志賀原子力発電所2号炉 敷地周辺の地質・地質構造について

敷地周辺(陸域)の断層の評価
修正分(P.143, 157, 158, 344, 補足資料P.2.6-7-12)

2023年12月1日
北陸電力株式会社

2023年11月21日提出資料からの修正分

地質図(見直し後)

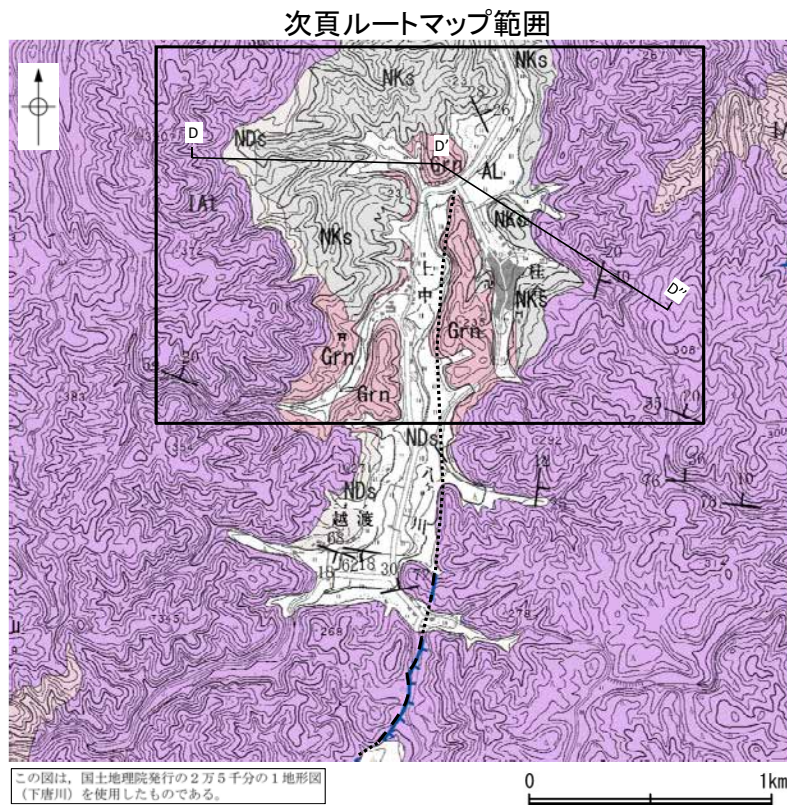
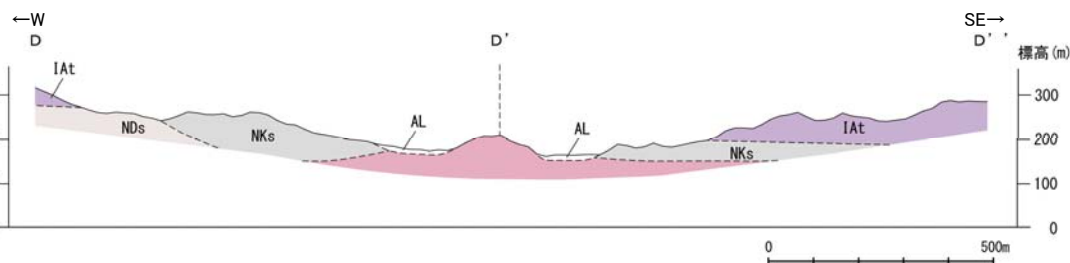
- ・富来川断層の北方において、追加の地表踏査を行い、穴水町上中付近の八ヶ川の東岸において、従来は大角間層の分布域としていたエリアで花崗岩が分布すること等を確認した。
- ・この結果を踏まえ、設置変更許可申請(2014年8月)から地質分布を変更した。

地質図

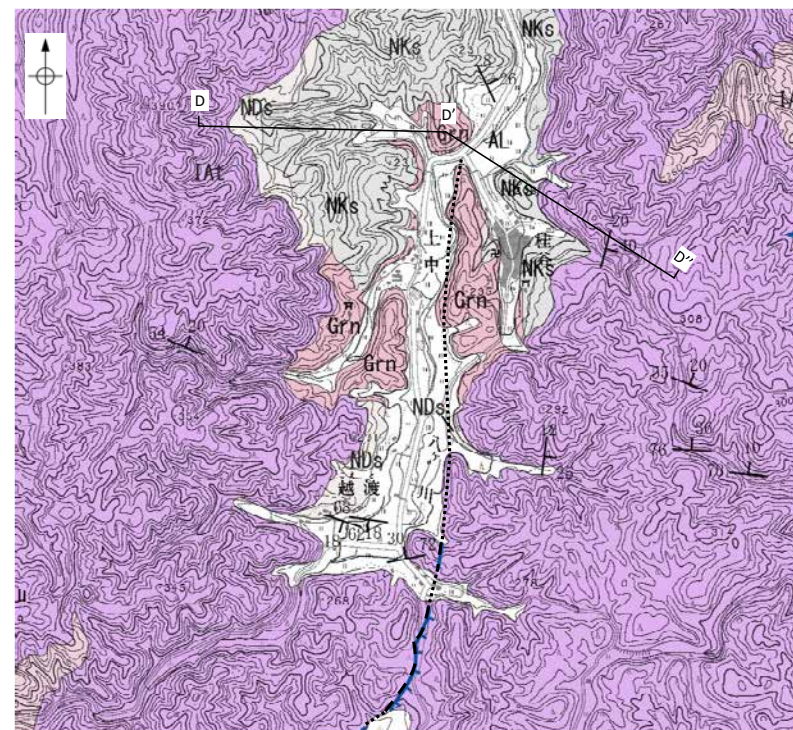
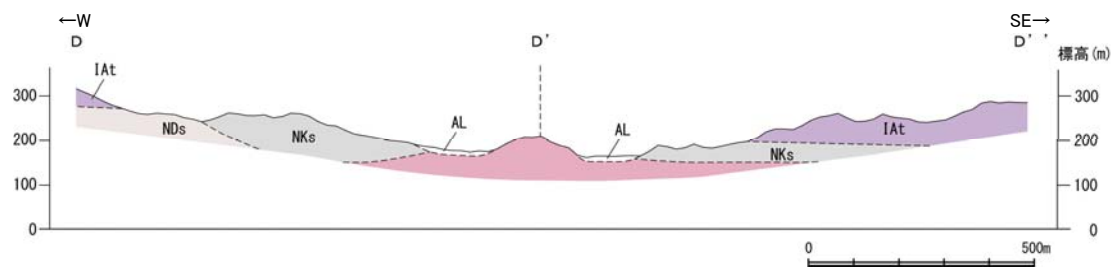
○地表踏査の結果、リニアメント・変動地形の北方において、富来川断層に対応する断層は認められない。
 ○また、穴水町上中周辺において、先第三系の花崗岩・片麻岩が八ヶ川谷底の両岸に分布し、断層が推定される位置を挟んで系統的な地質分布の変化は認められないことから、八ヶ川西岸を隆起させるような断層の存在は示唆されない。

コメントNo.26の回答

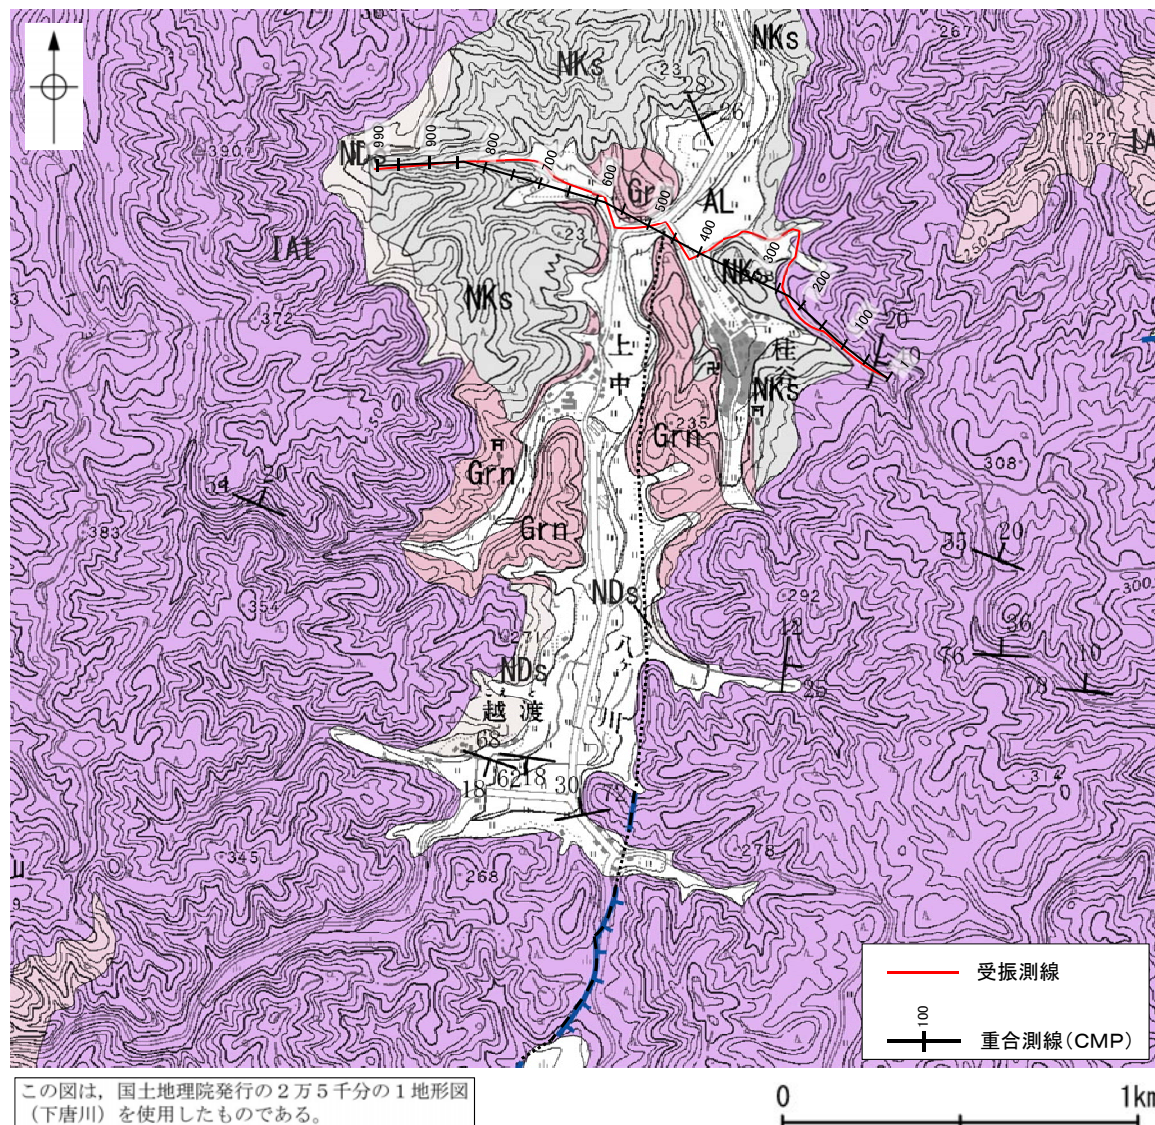
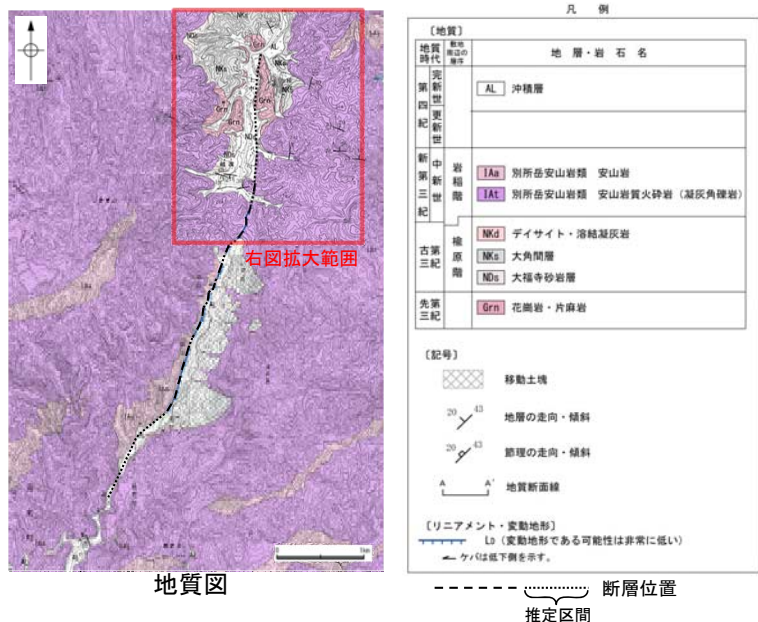
- リニアメント・変動地形の北方において、反射法地震探査(富来川北方測線)を実施した。
- 調査の結果、リニアメント・変動地形の延長部付近において、富来川断層の存在を示すような地表付近から深部へ連続する系統的な反射面の不連続等は認められない。
- また、深度断面からは、富来川断層の延長部を挟み、地層境界に明瞭な高度差は認められない。
